REPÚBLICA DE PANAMÁ
MINISTERIO DE AMBIENTE

RESOLUCIÓN No. DEIA-IA-076-2023
De 25 de Octubre de 2023

Por la cual se resuelve la solicitud de evaluación del Estudio de Impacto Ambiental (EsIA), categoría II, del proyecto denominado: **BUENAVENTURA OESTE FASE 2** cuyo promotor es la sociedad **HACIENDA SANTA MONICA, S.A.**

Imagen #1 Mapa de planicie de inundación

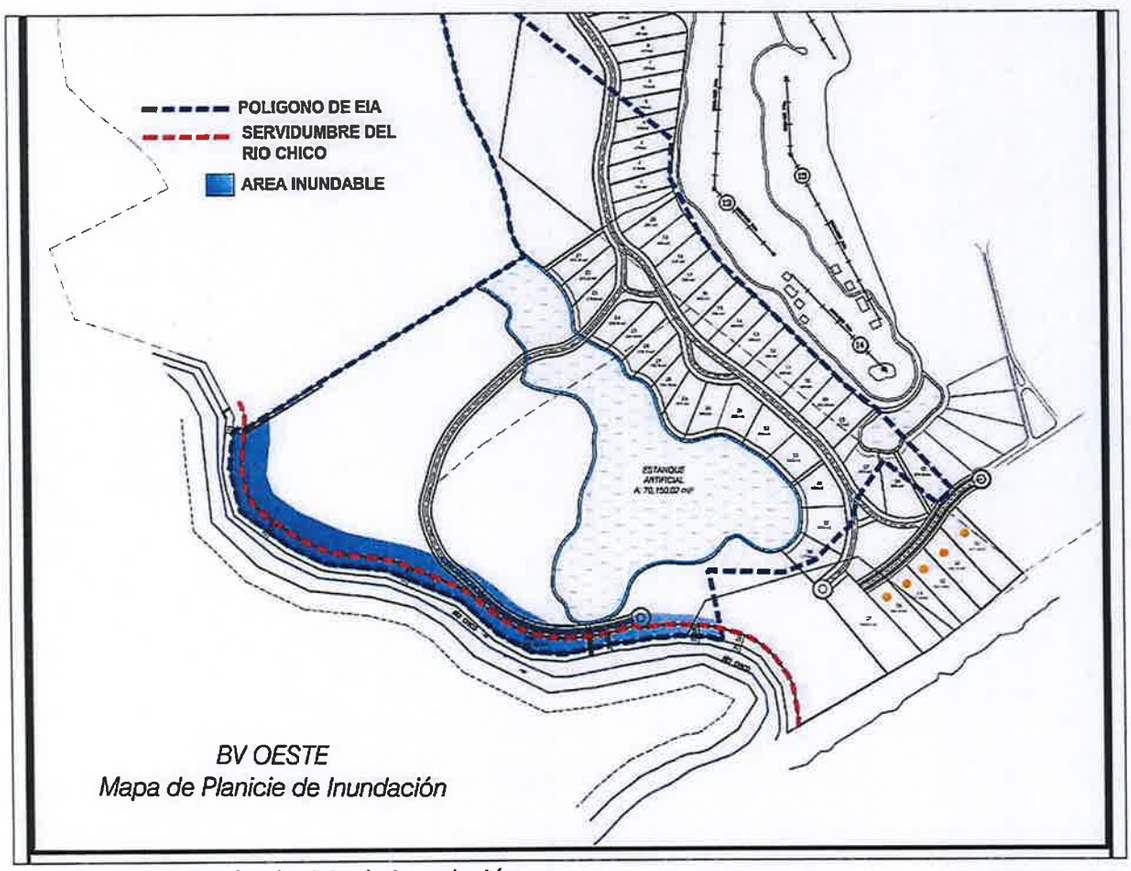
Pero en la respuesta 18 acápite d señala *"La empresa promotora aplicará como principal medida de mitigación para evitar afectaciones la construcción de una* ***berma de protección en ambos lados del río Chico****, la cual sobrepasará los niveles máximos de agua descritos, protegiendo a ambos lados de este cuerpo de agua de posibles inundaciones a futuro."*
